COMUNE DI BARDOLINO
Provincia di Verona

VARIANTE PARZIALE AL
PIANO PARTICOLAREGGIATO DEI CENTRI STORICI - 2016
(Art. 20 L.R. 11/04)

RELAZIONE
comprendente le modifiche alle Tavole e alla Normativa
(aggiornata alla DGC di approvazione)

**VARIANTE PARZIALE AL PIANO PARTICOLAREGGIATO
DEI CENTRI STORICI - 2016**

Variante PPCS 2016 - Scheda n. 11
 Allegato a) Stralcio Tav. 31 (pianta) **vigente**

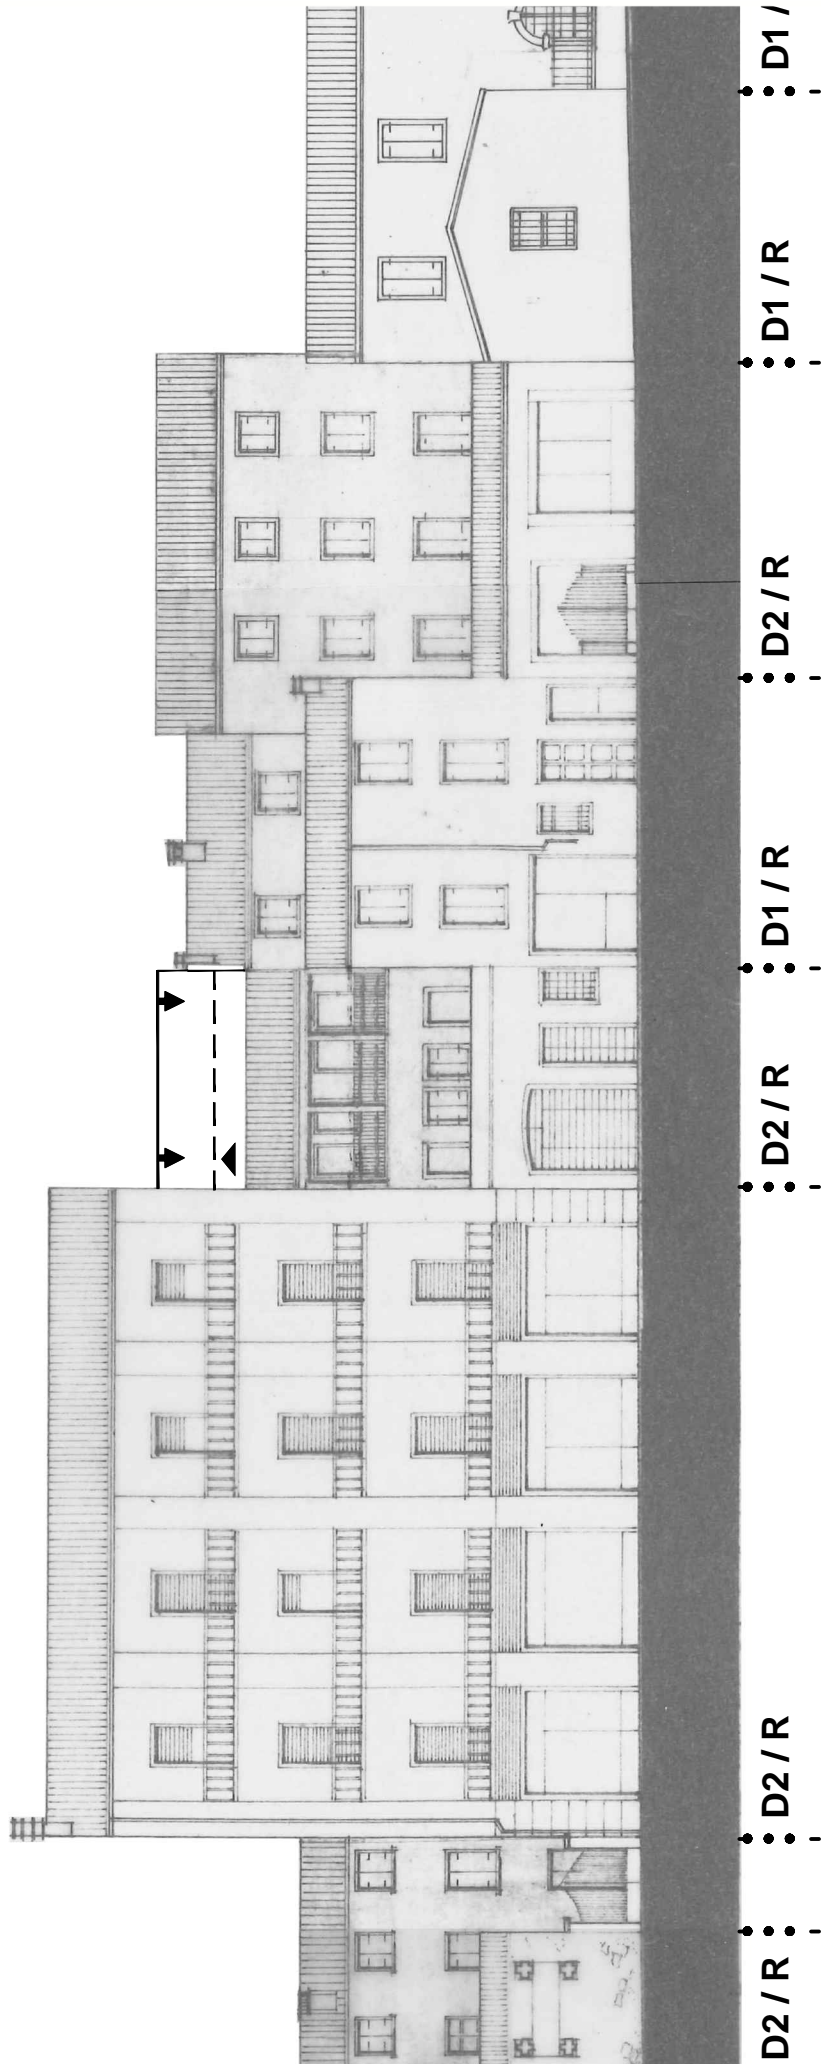
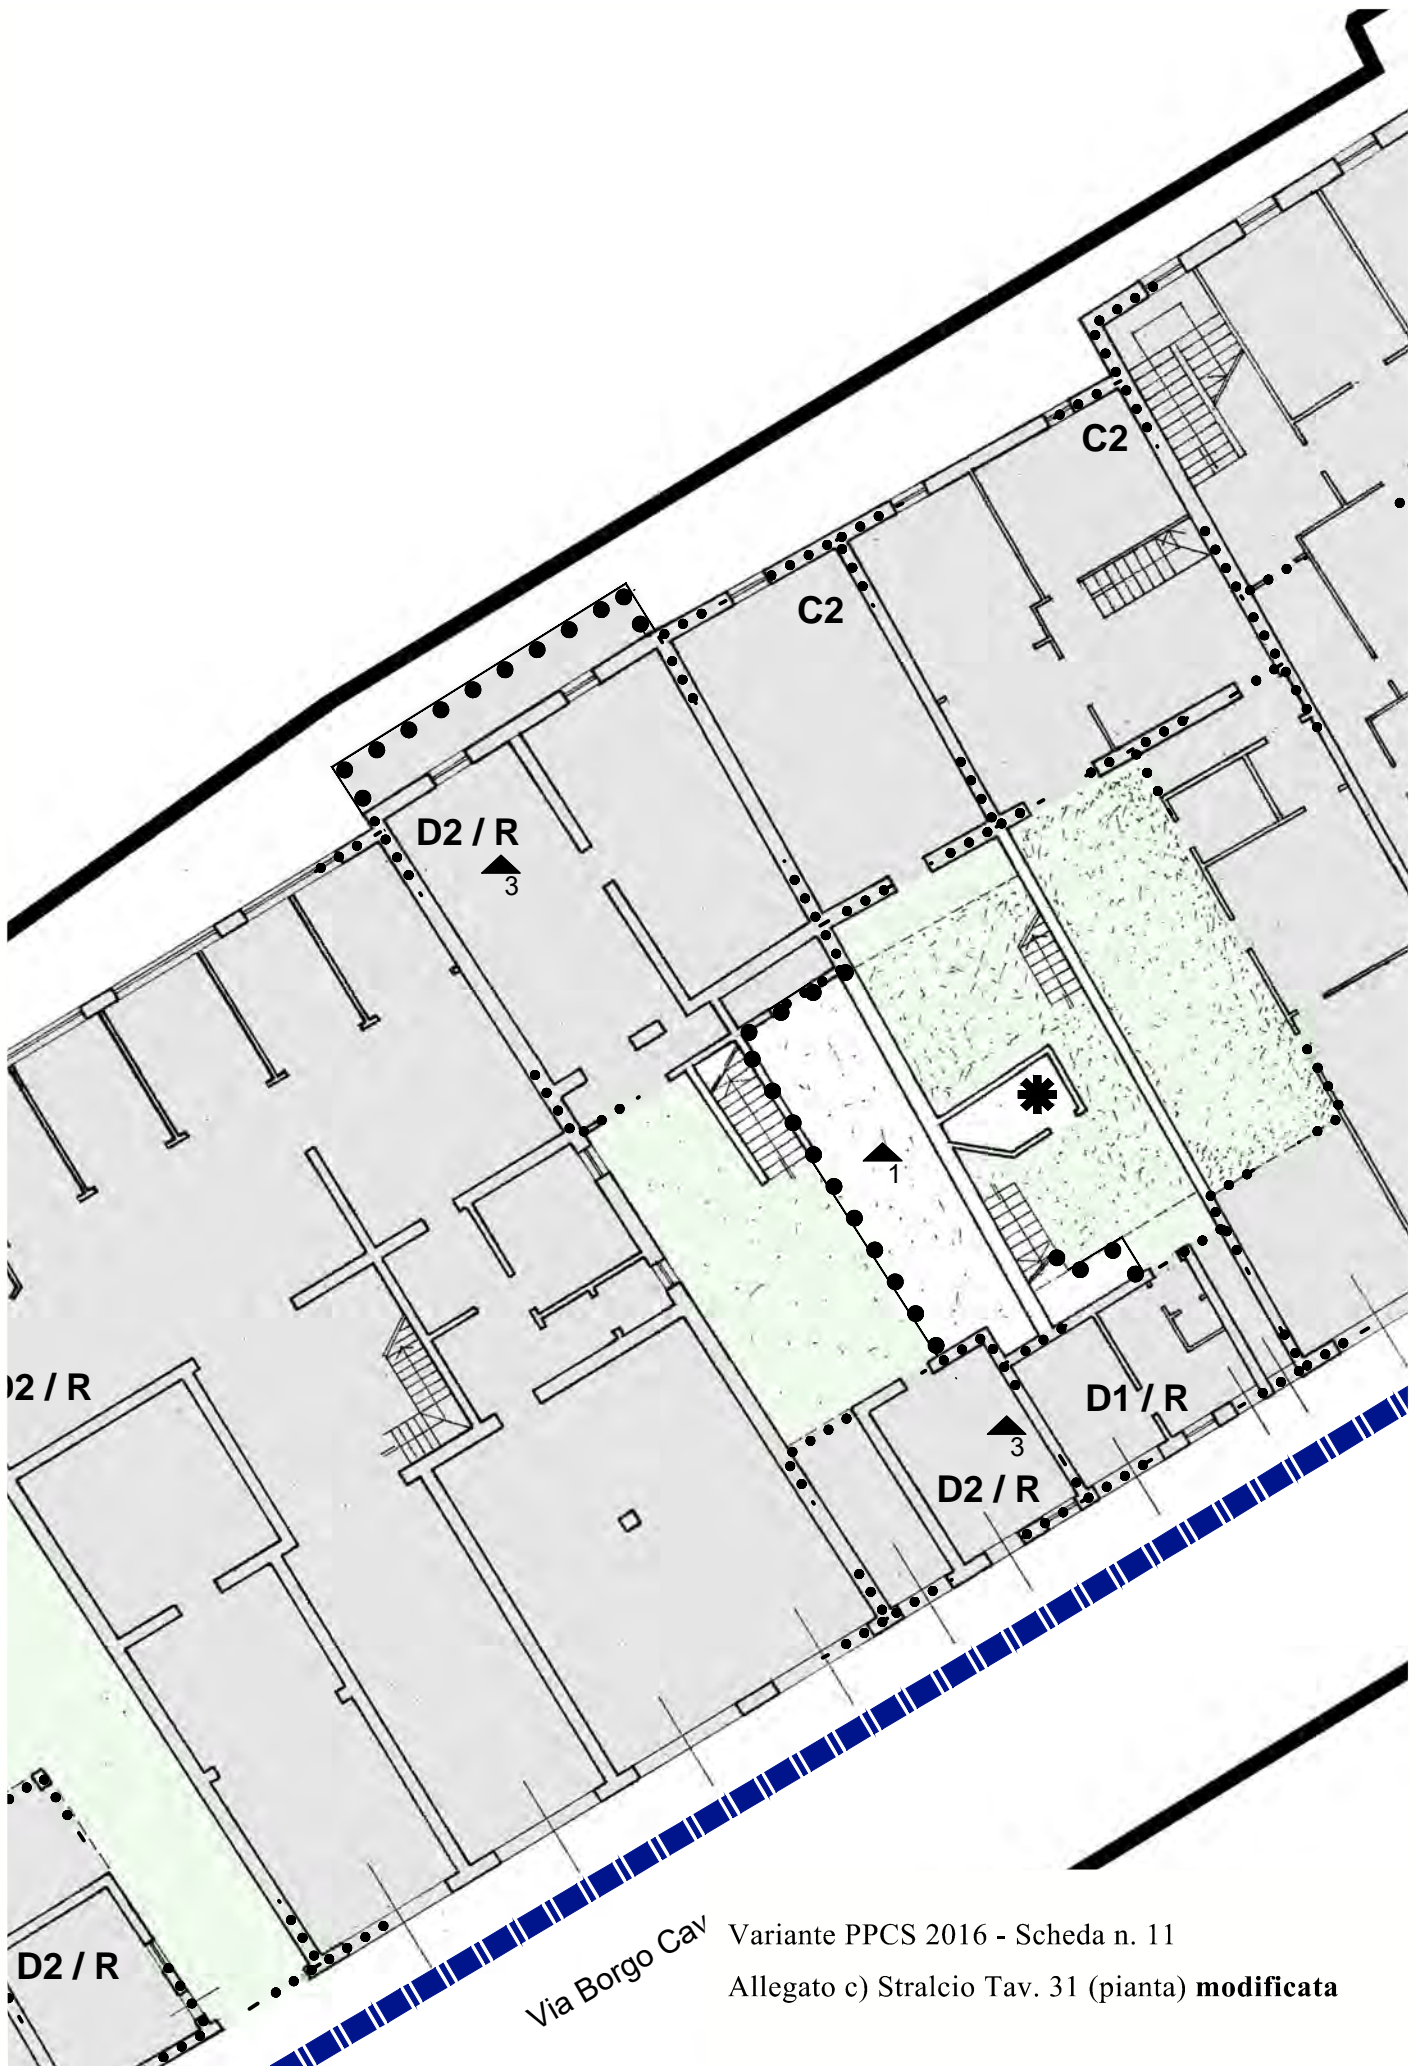
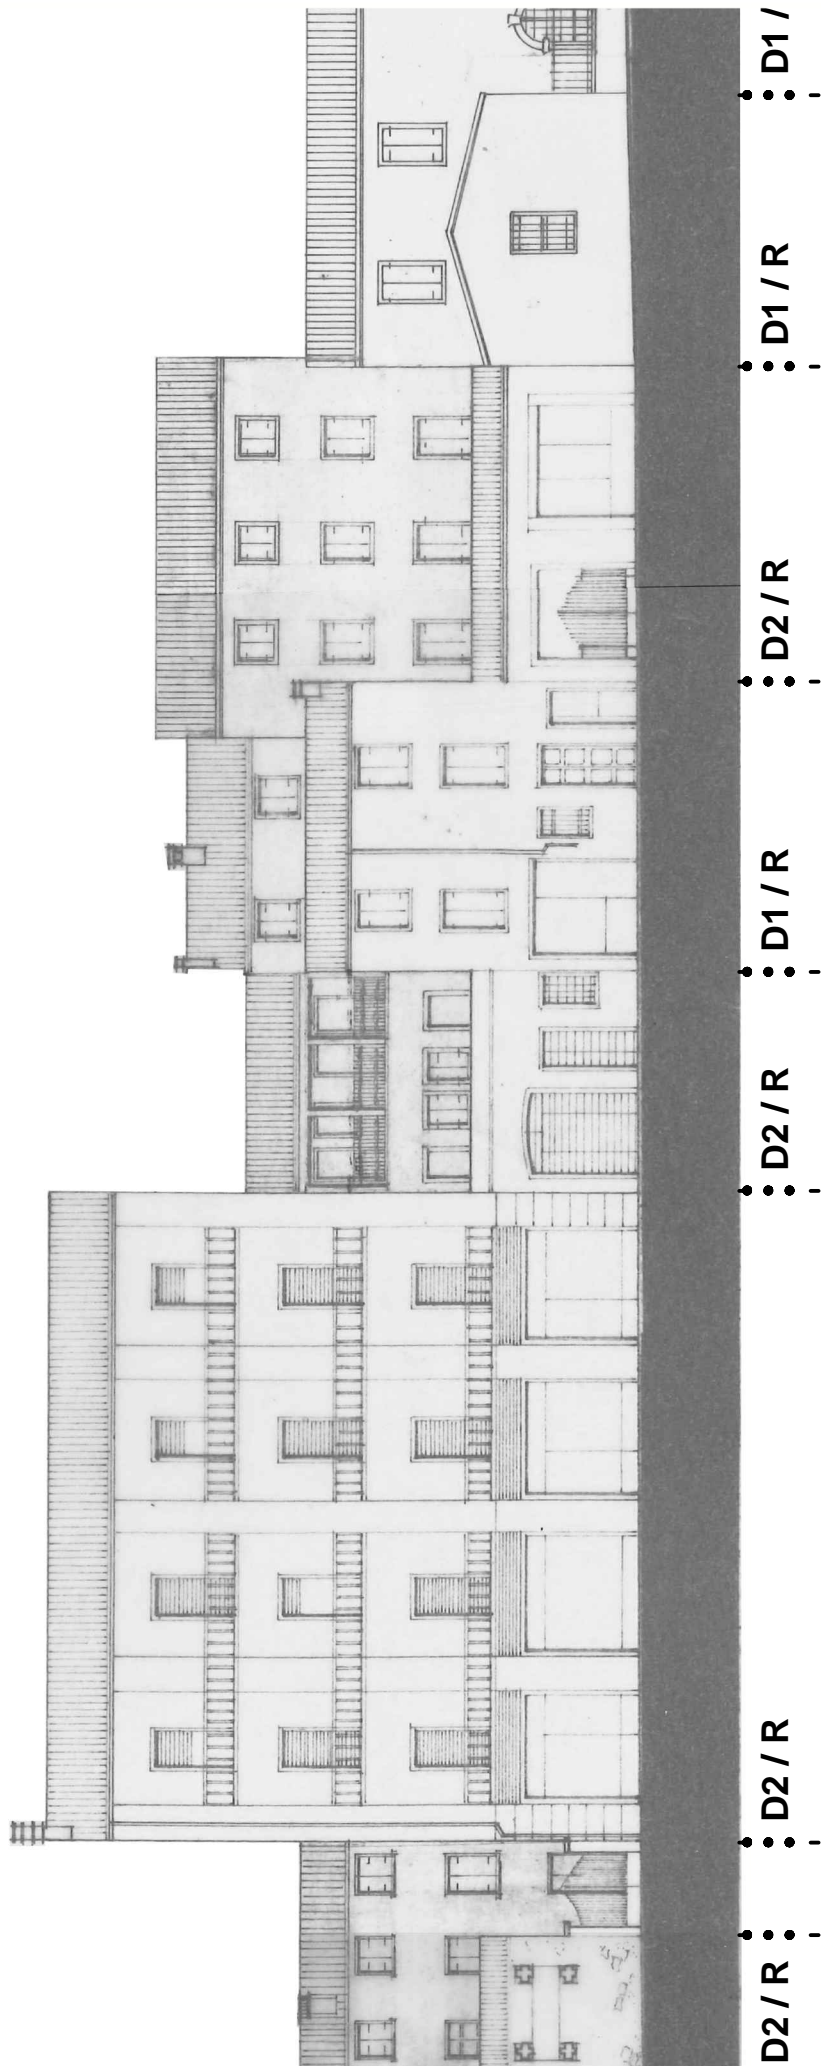
L'intervento ora proposto dalla proprietà prevede una ristrutturazione globale dell'edificio, con regolarizzazione in altezza dei tre piani esistenti e la riduzione dell'appendice condonata su una linea a ml 1,50 dal confine. Inoltre la copertura di parte dello spazio cortivo con una soletta piana a terrazzo, già ammessa da precedente Variante al PP, verrebbe traslata in modo da lasciare scoperto il percorso dal portone su strada alla casa.
